## Parecer da Comissão de Avaliação

### Loteamento da Quinta das Damas

### Processo de Avaliação de Impacte Ambiental nº 1656/2023

**PARECER DA COMISSÃO DE AVALIAÇÃO**

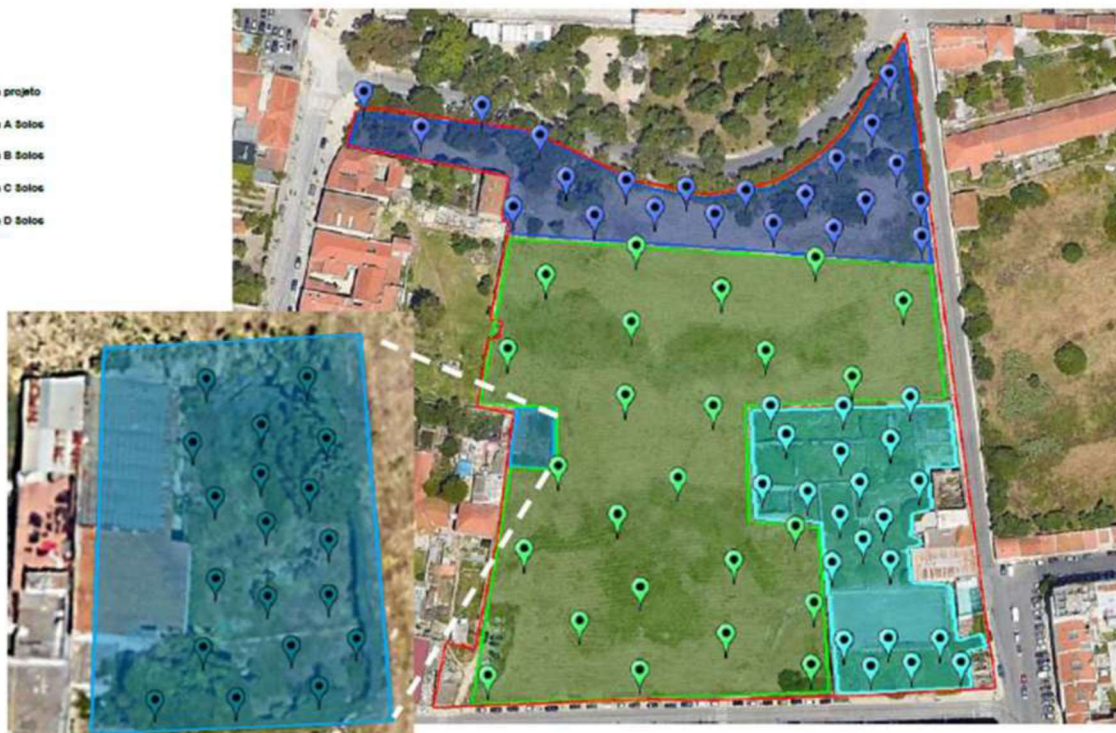
A proposta de plano de avaliação do estado do solo prevê a recolha de 4 amostras compostas (1 por cada uma das zonas em que dividiram a área do loteamento) a recolher até 0,5 m de profundidade, o que implica um número não representativo de amostras e um tipo de amostra que não é aceite, por não representar a contaminação do solo em cada ponto de amostragem, mas uma concentração “média” da contaminação numa determinada zona.

A malha de amostragem deve ser apresentada em planta, sobreposta ao projeto de construção, diferenciando cromaticamente as diversas profundidades de escavação previstas.

- Malha de amostragem - A malha de amostragem é a proposta pelo requerente no Aditamento ao EIA, com 85 pontos de amostragem distribuídos por 4 zonas:
  - Zona verde – 23 pontos de amostragem;
  - Zona roxa – 22 pontos de amostragem;
  - Zona azul-celeste – 21 pontos de amostragem;
  - Zona azul – 19 pontos de amostragem;
